東海第二発電所
新規制基準への適合性に係る
主な変更点について
(コメント回答)

平成30年2月8日
日本原子力発電株式会社

2. 可搬型重大事故等対処設備保管場所及びアクセスルートについて

鋼板壁の強度確保について

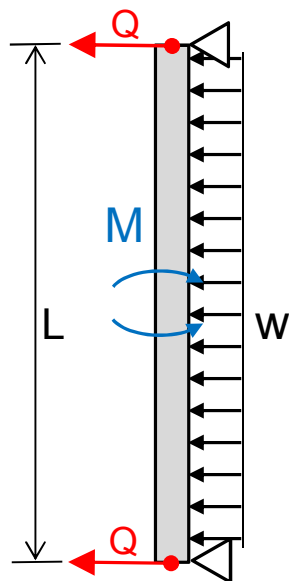
鋼板取付部について、強度を確保可能

例として、設計竜巻荷重 W_{T1} (負圧($\Delta P=8.9\text{kPa}$))や地震荷重によりボルトに発生する応力について、簡易モデルによる概算により、許容値に対し余裕が得られる見通しを得た。

部材を以下のとおり仮定した場合、部材に発生する応力は、材料の許容値に比べ余裕がある。

図4 開口閉鎖部の損傷, 落下により, 影響を受ける可能性のある防護対象設備, アクセスルート

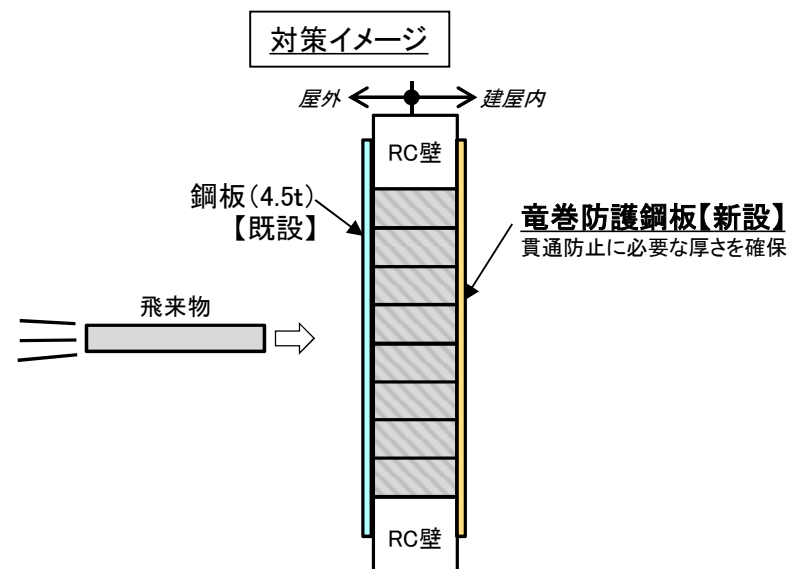
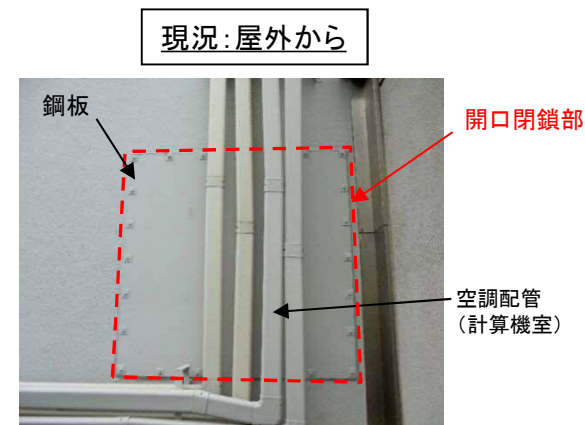
| 番号 | 指摘事項 | 分類 | 指摘事項の内容 |
|----|-----------|------------|---|
| 4 | 2018/1/23 | 技術的能力1.0.2 | ALCパネルが他にないか確認すること。 |

- 現場調査において、原子炉建屋付属棟中3階(空調機械室)の壁面の一部に開口閉鎖部※があることを確認した。
- 開口閉鎖部に竜巻飛来物が衝突した場合、アクセスルートの環境条件への影響及び中央制御室換気系機器に損傷を与えるおそれがあることから、開口閉鎖部の竜巻防護対策を計画する。

| 図1～5の パネル等 の番号 | 基準適合への対応方針 (部位ごとの具体的な要求) | 設計方針 | | 成立性 |
|----------------------|---|---|----------------------|---|
| ⑧ | 基準地震動 S_s 及び竜巻の 風荷重, 設計飛来物の衝撃 荷重によって脱落及び損傷 しない外壁等に変更(内壁 側への防護鋼板追設) | ※以下仕様の 鋼製材 ・寸法 0.2m×0.3m×4.2m ・質量135kg ・衝突速度 水平51m/s 鉛直34m/s | | |

図5 フレキシブルボードの損傷, 落下により, 影響を受ける可能性のあるアクセスルート

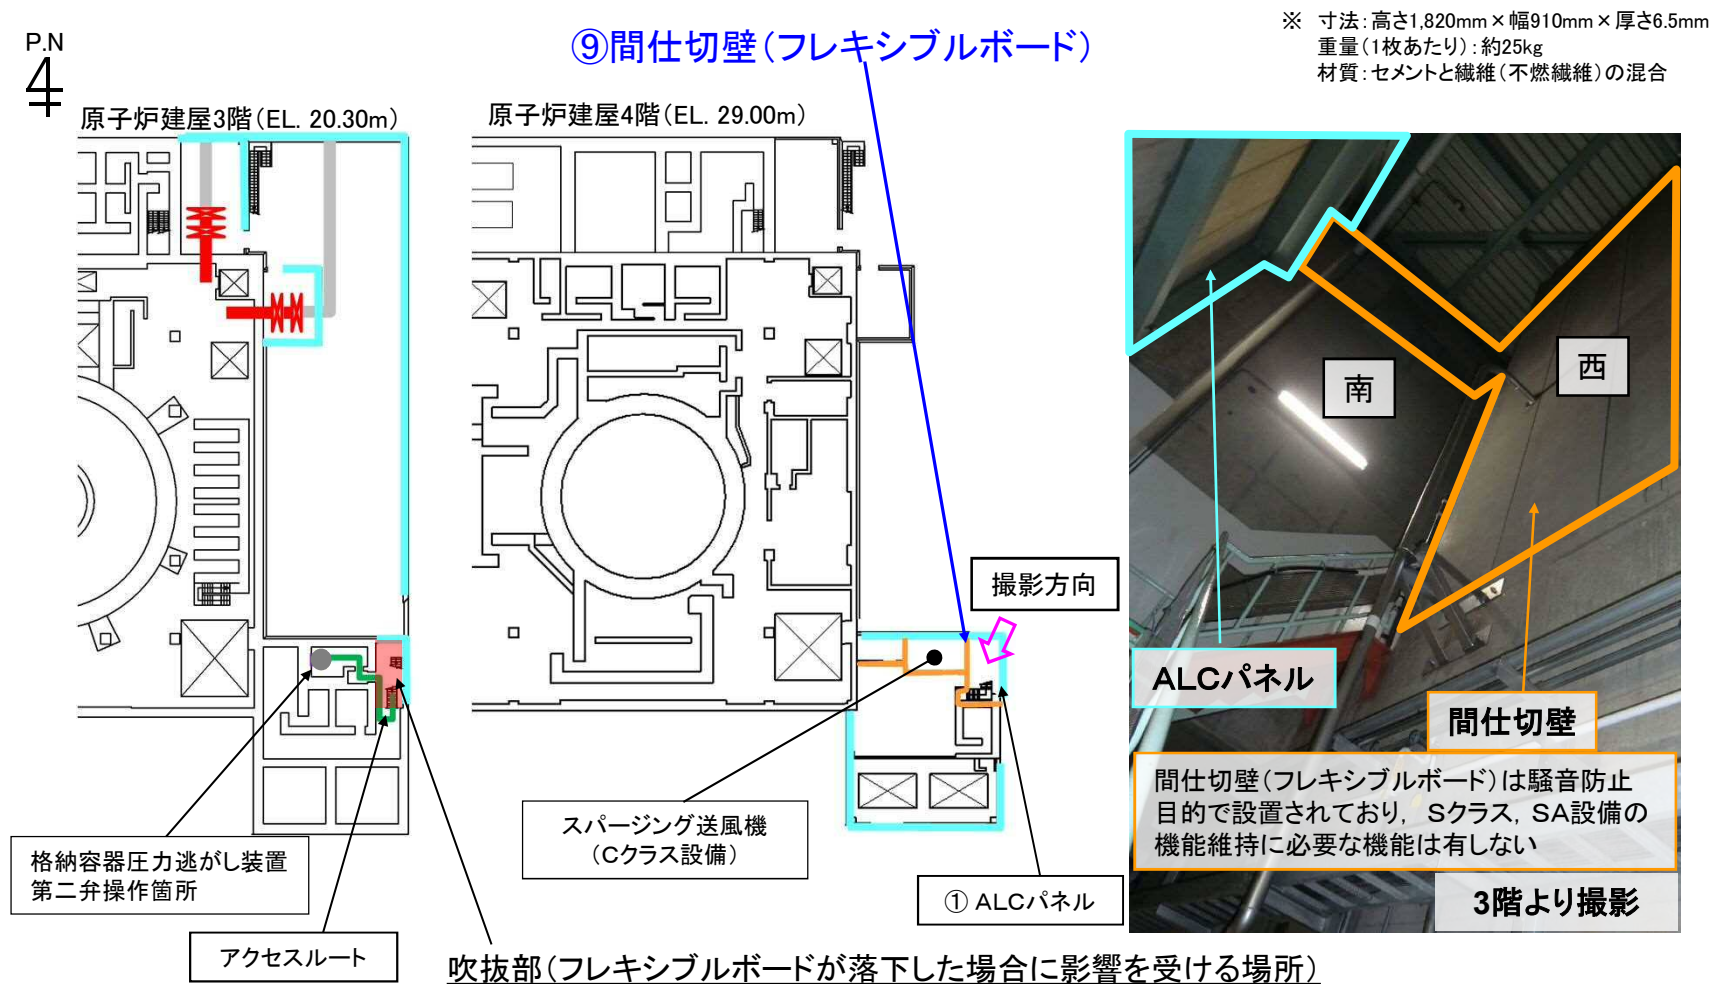
- 現場調査において、原子炉建屋付属棟3階の格納容器圧力逃がし装置第二弁手動操作箇所に向かうためのアクセスルートの上部に、地震時に落下する可能性のある間仕切壁(フレキシブルボード※)が設置されていることを確認した。
- 当該間仕切壁の落下によるアクセスルートへの影響を回避するため、撤去を計画する。

| 図1～5の パネル等 の番号 | 基準適合への対応方針 (部位ごとの具体的な要求) | 設計方針 | | 成立性 |
|----------------------|---|---|----------------------|---|
| ⑨ | 当該部の撤去 | | | |
